**PARQUES NACIONALES  
NATURALES DE COLOMBIA**

**RESOLUCIÓN NÚMERO 20256530000765 DE 21-11-2025**

**"Por medio de la cual se autorizan las actividades de adecuación, reposición o mejora de un muelle, se niega el permiso para intervenir una estructura de protección costera y se adoptan otras determinaciones."**

*Imagen 1. Esquema de plataforma y pilotes. Fuente: Elaboración SOCIEDAD ENTRE AGUAS DEL MAR S.A.S*

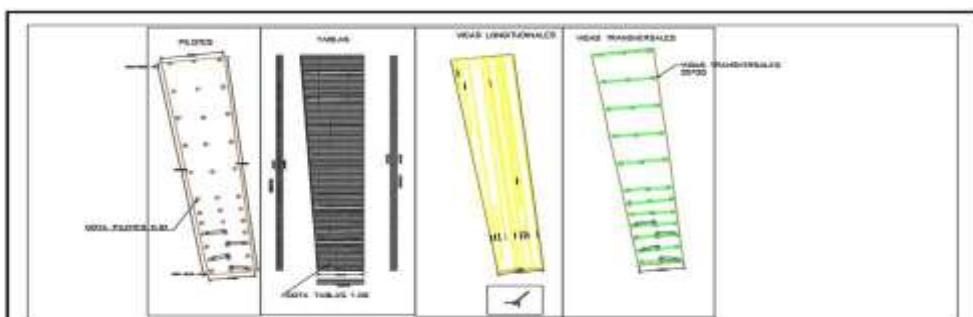
*Es un muelle en forma de "I" construido por una plataforma de madera (vigas y tablas) sobre pilotes en concreto reforzado (40 unidades), los cuales se ubican en doce (12) ejes de tres (3) pilotes cada uno y con cuatro (4) pilotes inclinados alternados en los cuatro primeros ejes de pilotes.*

*La longitud del muelle es de 24.7 m de longitud, por 4 m de ancho en la punta y en la base 5.6 m, con una cota superior de 1,2 m y una cota de fondo de 0.3 m.*

*Una vez efectuada la verificación y análisis de la información proporcionada por el peticionario, en contraste con la Base de Datos Geográfica que reposa en el Área Protegida, fue posible determinar que anterior a 1996, existía un muelle en las coordenadas geográficas 75°39'46.703"W, 10°10'9.661"N, mientras que en las coordenadas 75°39'49,512"W 10°10'9,215"N no se evidencia registro de la estructura de protección costera por obstrucción de la vegetación de la época en el área de estudio.*

TIPO DE OBRA	FORMA	DIMENSIONES (mts)	ÁREA (m2)	COORDENADAS GEOGRÁFICAS	OBSERVACIÓN
Muelle	Rectangular	Longitud: 18,0 Ancho Mínimo: 3,28 Ancho Máximo: 5,76	83.19	75°39'46.703"W, 10°10'9.661"N	La estructura presenta una variación dimensional en su sección transversal, con anchos registrados de 3.28 y 5.76 mts

*Con base en las verificaciones técnicas realizadas por el Área Protegida y la información contrastada con la Base de Datos Geográfica, se establece la factibilidad técnica para el trámite solicitado de la obra. Por lo tanto, se emite un **concepto favorable** para la reparación, adecuación, y mejora de la estructura enunciada (Muelle, Tabla N° 3), autorizando las especificaciones y dimensiones previamente detalladas.*

*En ninguna circunstancia este concepto avala u autoriza la realización de obras nuevas o estructuras diferentes a las descritas en dicha solicitud. Igualmente, no debe incrementar el área de las infraestructuras preexistentes, es decir, se deben mantener las dimensiones de acuerdo a lo autorizado por la DTCA.*

**ARTÍCULO PRIMERO. – AUTORIZAR** a la sociedad Entreaguas del Mar S.A.S., identificada con NIT 901059723-1 y representada legalmente por el señor Rafael del Castillo Caldas, con cédula de ciudadanía No. 1.047.392.981, para ejecutar actividades de adecuación, reposición o mejora de una estructura de acceso o muelle ubicada dentro del Parque Nacional Natural Los Corales del Rosario y de San Bernardo, frente al bien denominado "Entreaguas del Mar S.A.S.", en el sector Barú, Ciénaga de Cholón, Distrito de Cartagena de Indias, conforme a la forma, dimensiones, áreas y coordenadas establecidas en el concepto técnico No. 20256660000296 del 27 de octubre de 2025, así:
